**DIALOGAR**

SOBRE O PROJETO

DO HEOM?

HOSPITAL ESPECIALIZADO OCTÁVIO MANGABEIRA  
ANTIGO HOSPITAL SANATÓRIO SANTA TEREZINHA

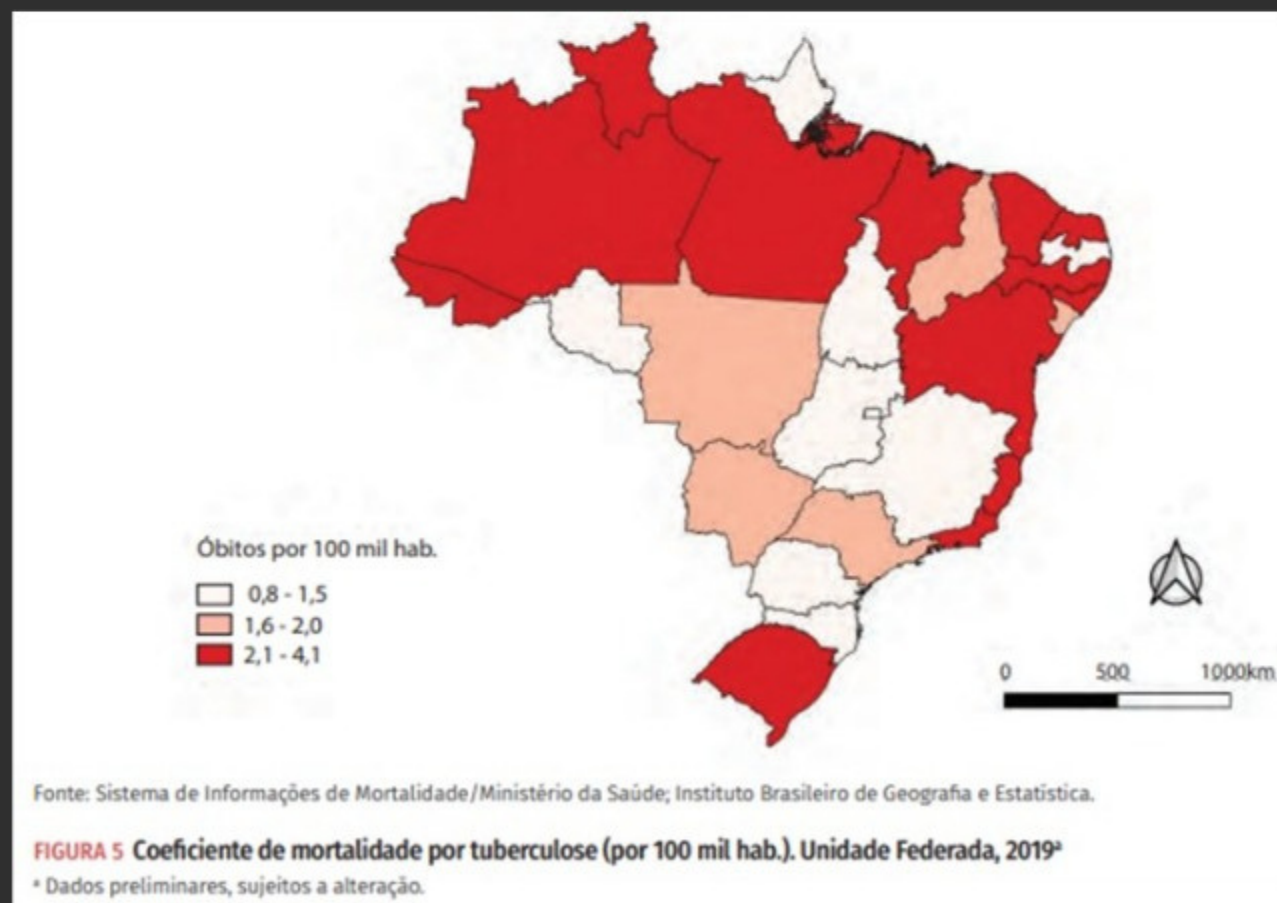
O **FECHAMENTO DAS VARANDAS** das enfermarias é mantido, interferindo na percepção dos **TRAÇOS MODERNOS** do edifício. Modifica a leitura da sua **HORIZONTALIDADE** e dos **BALANÇOS** desses solários, que representam o **AVANÇO TECNOLÓGICO** da época de construção do HEOM, possibilitado pelo uso do **CONCRETO ARMADO**. O projeto segue **DESCARACTERIZANDO** o hospital.

Apesar de resgatar a abertura das varandas das extremidades curvas do hospital, o edifício segue **ENVELOPADO** por **PANOS DE VIDRO**. Esta ação projetual é **CONTRÁRIA** às tendências e cenários dos espaços de saúde do futuro, que defendem a **ILUMINAÇÃO/ VENTILAÇÃO NATURAIS** e a **COMUNICAÇÃO COM AMBIENTES EXTERNOS** nos hospitais.

A preservação total do hall de entrada **NÃO ESTÁ ASSEGURADA**. O portão em serralheria artística com motivos geométricos é **SUBSTITUÍDO** por duas portas de vidro. A escada é **PARCIALMENTE DESTRUÍDA** para instalação de plataforma elevatória (solução mais onerosa do que uma rampa).
